# Экономический и Социальный Совет

Правила № 127 ООН (безопасность пешеходов)

### **Предложение по дополнению 2 к поправкам серии 03 к Правилам № 127 ООН (безопасность пешеходов)**

**Представлено экспертами от Франции, Германии  
и Международной организации предприятий автомобильной  
промышленности\***

Рис. 12  
Зона испытания ветрового стекла

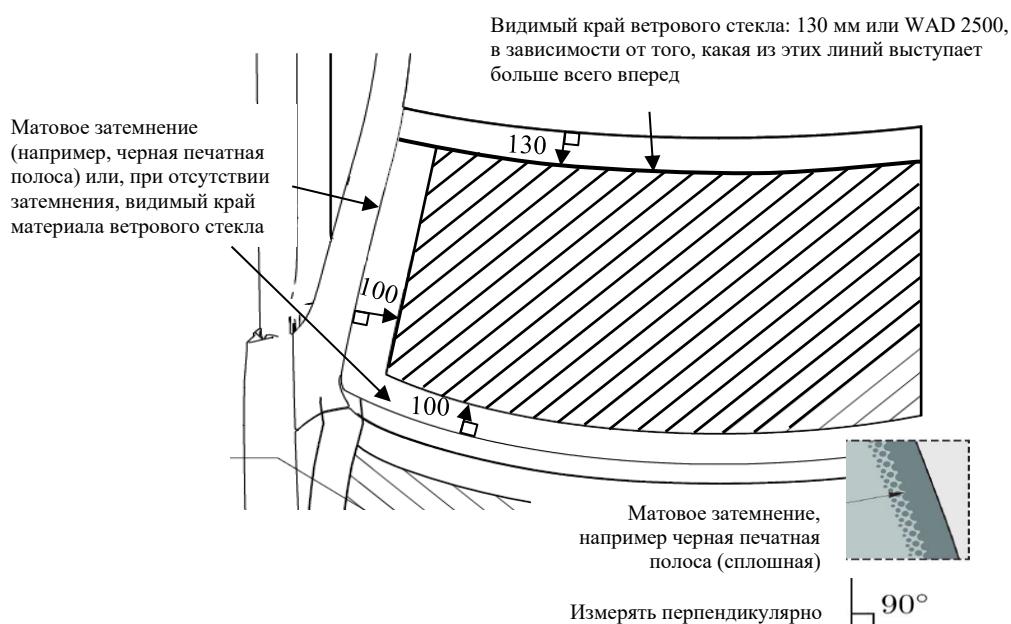
*Пункт 2.44 изменить следующим образом, включив рис. 12 и 13:*

«2.44       “Зона испытания ветрового стекла” — это зона на внешней поверхности ветрового стекла. Она ограничена (**см. рис. 12**):

- a) спереди: линией, проходящей на расстоянии 100 мм позади матового затемнения ветрового стекла. В случае отсутствия матового затемнения эта линия измеряется от видимого края материала ветрового стекла;
- b) сзади: WAD 2500 либо линией, проходящей на расстоянии 130 мм перед задним видимым краем материала ветрового стекла, в зависимости от того, какая из этих линий выступает больше всего вперед при заданном боковом положении;
- c) с каждой стороны: линией, проходящей на расстоянии 100 мм внутрь от матового затемнения ветрового стекла. В случае отсутствия матового затемнения эта линия измеряется от бокового видимого края материала ветрового стекла.

Для а) и с): расстояние в 100 мм определяется с помощью гибкой ленты, удерживающейся внатяжку вдоль внешнего контура поверхности транспортного средства под углом 90° к касательной к границе матового

затемнения, либо — в случае отсутствия матового затемнения — эта линия измеряется от видимого края.

Для b): расстояние в 130 мм определяется с помощью гибкой ленты, удерживаемой внатяжку вдоль внешнего контура поверхности транспортного средства под углом  $90^\circ$  к касательной к заднему видимому краю ветрового стекла.

Рис. 13  
Определение верхнего угла с помощью “кратчайшего расстояния”

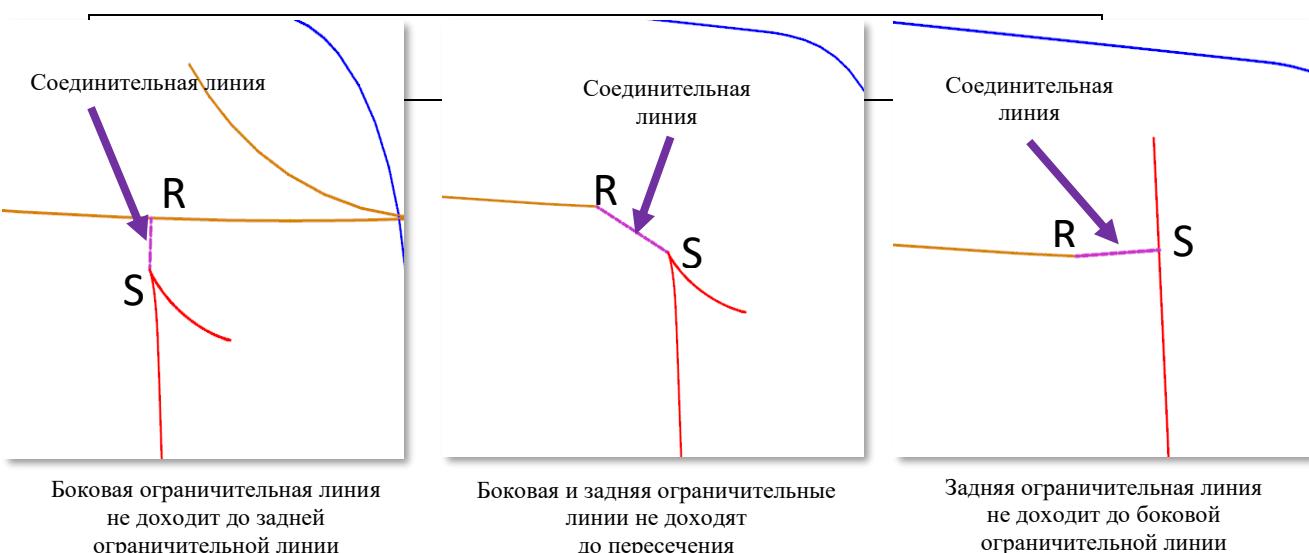
В зависимости от геометрической формы, если б) и с) не пересекаются, что приводит к появлению открытой зоны испытания, тогда маркировку изменяют, используя для этого кратчайшее расстояние, так чтобы ограничить открытую зону испытания (см. рис. 13).

Рис. 15

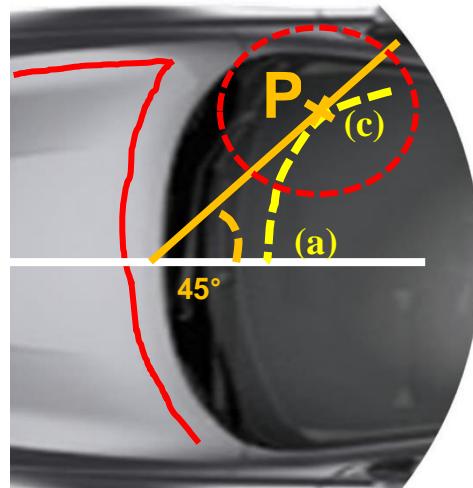
Частный случай, когда отсутствует четкий угол с “точкой Р”

В случае если отсутствует четкая “точка Р”, где бы пересекались линии а) и с), определенные в пункте 2.44, тогда искомая “точка Р” определяется в точке первичного касания вертикальной плоскости, пересекающей вертикальную продольную центральную плоскость транспортного средства под углом 45°, с соединительной линией а)-с) границы зоны испытания ветрового стекла, как показано на рис. 15.

Рис. 16  
График и формула для критерия рывка

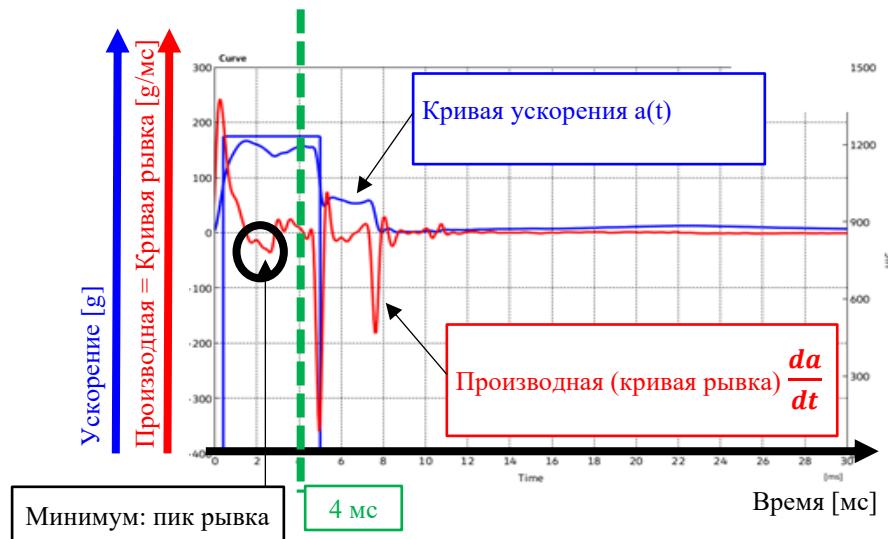
*Пункт 2.48, включить рис. 16 и изменить следующим образом:*

- a) абсолютное значение минимального показателя производной ускорения модели головы по времени оказывается меньше 180 g/mс в течение первых 4 мс после первоначального касания модели головы с ветровым стеклом, **как показано на рис. 16**; или

$$\left| \min \left( \frac{da}{dt} \right) \right| < 180 \text{ g/мс}, \text{ для } 0 < t < 4 \text{ мс}$$
